原子力規制における検査制度の見直しに伴う 保安規定変更認可申請について

2020年 7月 16日
日本原子力発電株式会社

<検査体制の変更 (イメージ)> (工事実施箇所が保守室機械グループの例)

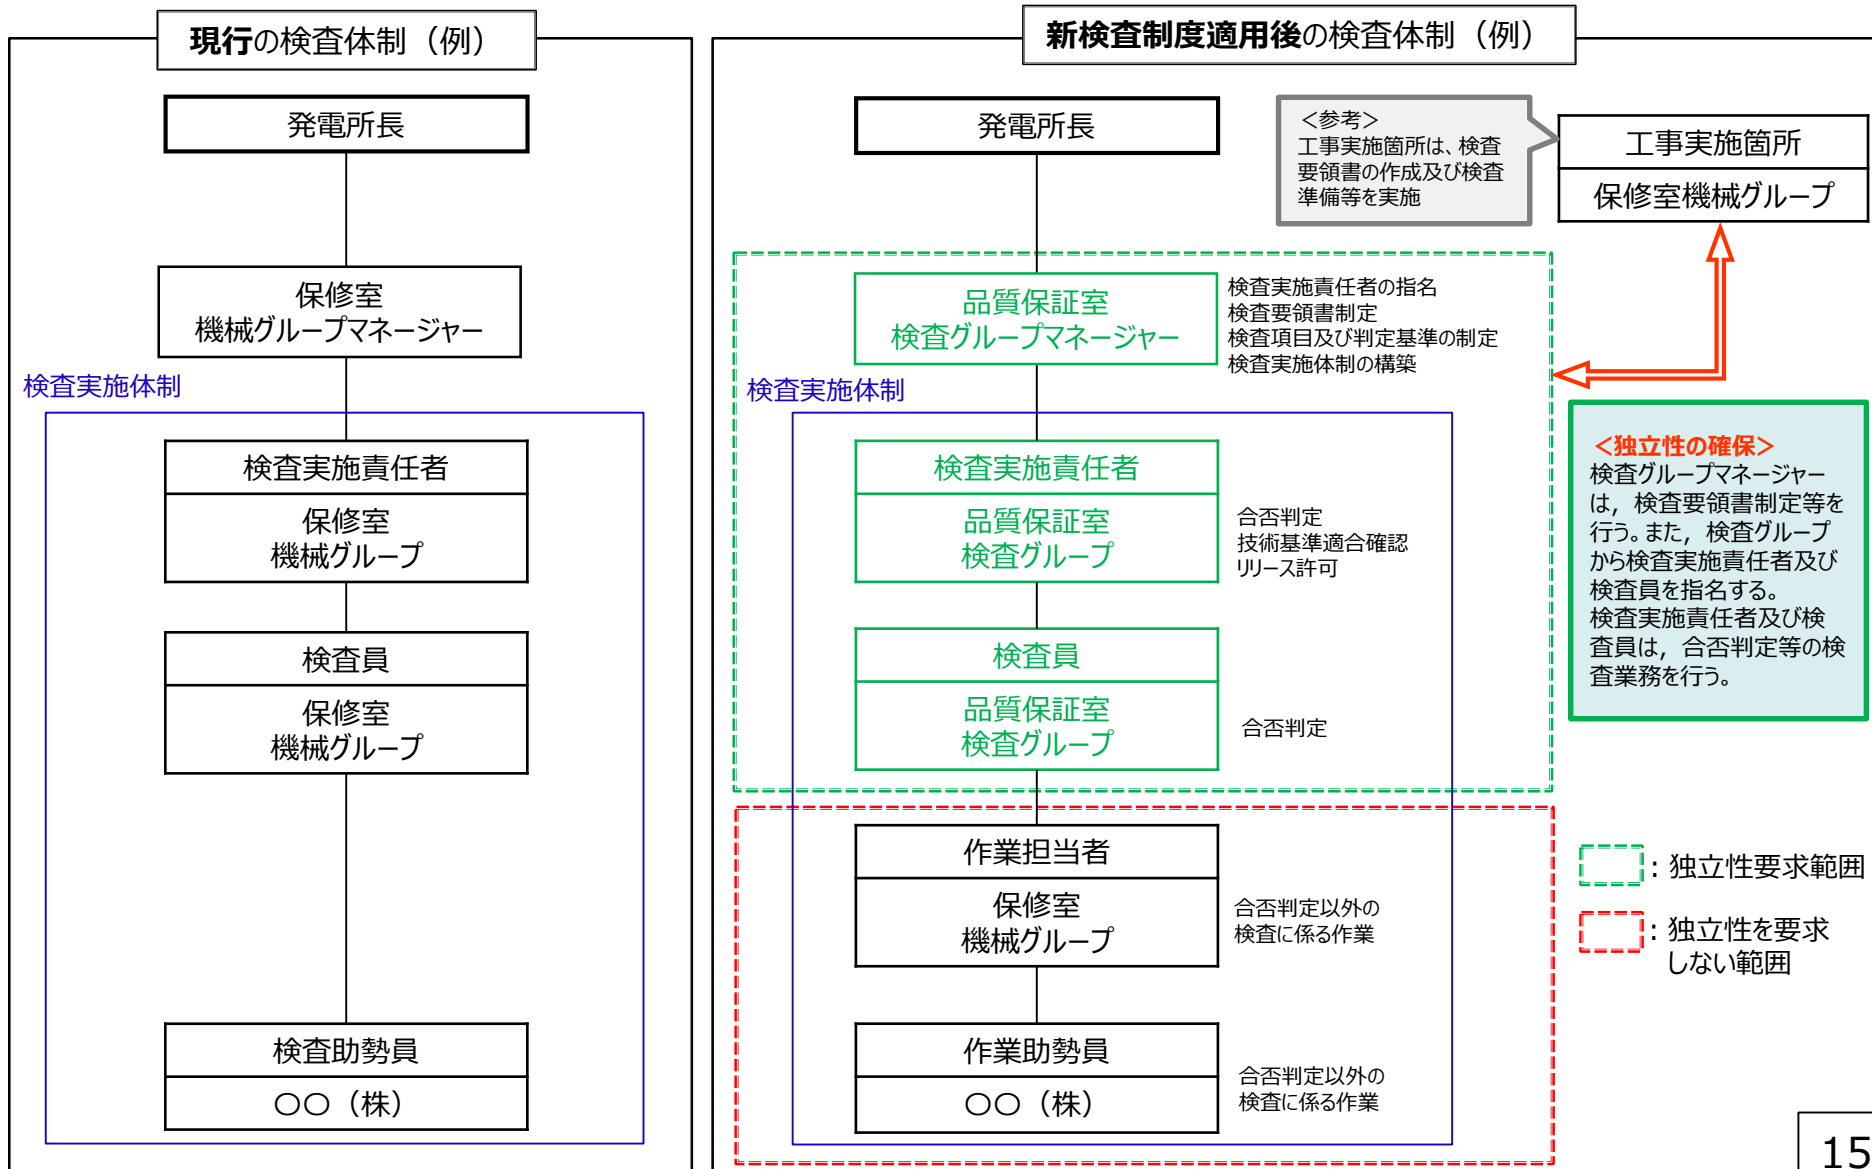
検査の合否判定を担う責任者及び要員は、検査対象となる機器等の工事を実施した組織又は設備等の所管組織以外から確保することが必要。

検査の独立性確保のため、設備管理組織もしくは工事実施組織とは別の組織から検査実施責任者を指名し、検査実施責任者の責任の元で検査を実施する。

(1) 第4条に定める保安に関する組織のうち、検査対象となる設備の設置又は変更の工事を実施した組織とは別の組織の者を、検査実施責任者として指名する。

(1) 第4条に定める保安に関する組織のうち、検査対象となる設備の保全担当部門とは別の組織の者を、検査実施責任者として指名する。
